**Dodatok č.1 k zmluve o dielo**  
uzatvorená podľa ustanovení § 536 a nasl. Obchodného zákonníka č. 513/1991 Zb.  
v znení neskorších predpisov

Názov stavby: „Estakáda ku sklopnému mostu ev. č. 64 – 002A“

Príloha č. 1 k dodatku č.1 k ZoD č. 778/6131/2009, 1/XI/09/HE ZM

„ESTAKÁDA KU SKLOPNÉMU MOSTU EV.Č. 64-002 A“ – zdôvodnenie naviac vykonaných prác.

Obr. č.1

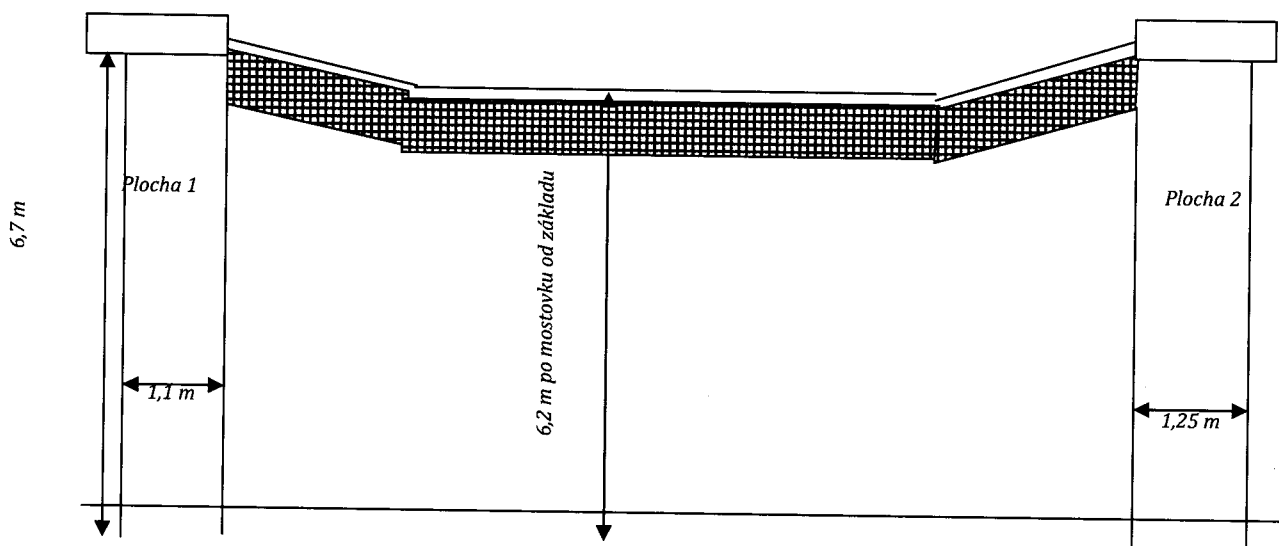
V projekte, vypracovanom firmou CEMOS, s.r.o. je zahrnutý objem prác, ktoré rieši rozšírenie opory a úložného prahu, t.j. bezprostredne pod mostovkou. Oblasť opory pod rímsami (viď. Obr. č. 1, plocha 1, 2) nieje zahrnutá v rozpočte. Vzhľadom na skutkový stav povrchu týchto konštrukcií boli ich povrchy otryskané vodným lúčom a následne vyspravené sanačnou maltou. Finálna úprava bude riešená aplikáciou a zjednocujúceho a ochranného náteru v pojistosti s riešenou oporou.

Tabuľka č1. – Práce naviac / plochy 1,2 + doarmovanie úložného prahu a opory /
